Mission régionale d'autorité environnementale

**Avis délibéré sur le projet d'exploitation
d'une centrale de préparation et de valorisation énergétique
de Combustibles Solides de Récupération et une chaudière gaz
à Laneuveville-devant-Nancy (54)
porté par la société Suez RV France**

n°MRAe 2022APGE3

Figure : Zones de danger en cas d'explosion de l'unité de valorisation énergétique des CSR

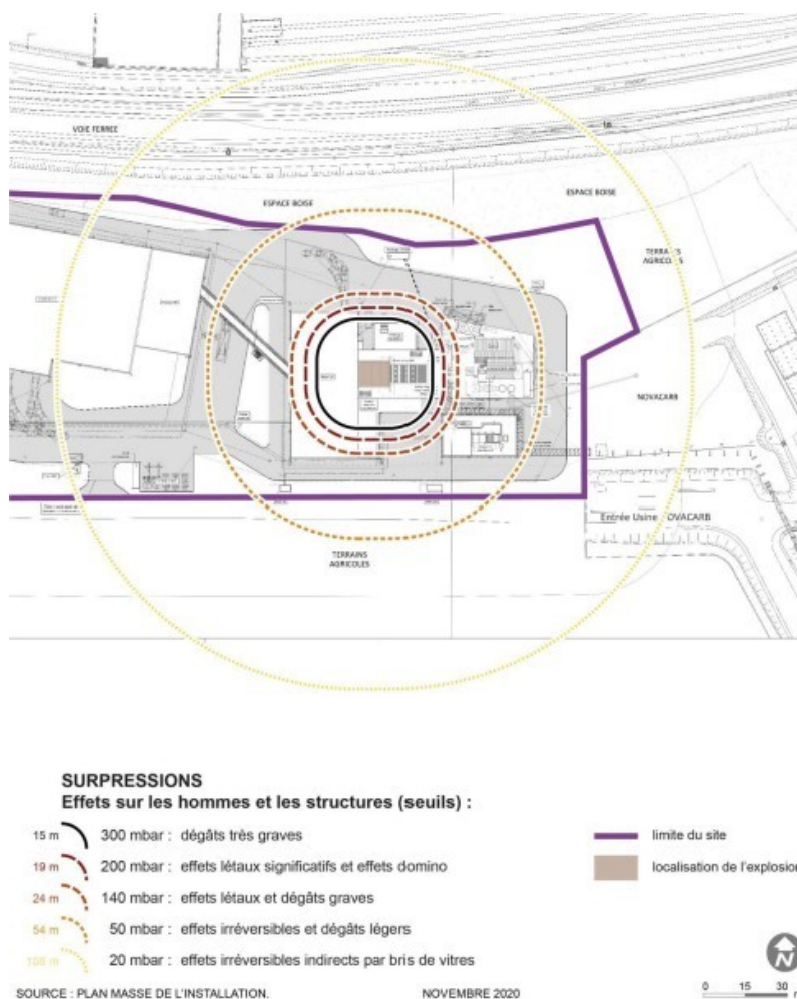
Les effets de bris de vitre atteignant l'extérieur du site sur des zones agricoles, boisées et une infrastructure ferroviaire, ***l'Ae recommande aux services de l'État de porter à la connaissance des collectivités et du gestionnaire du réseau ferré la nature des risques et les règles d'usage adaptées pour la gestion d'un accident.***
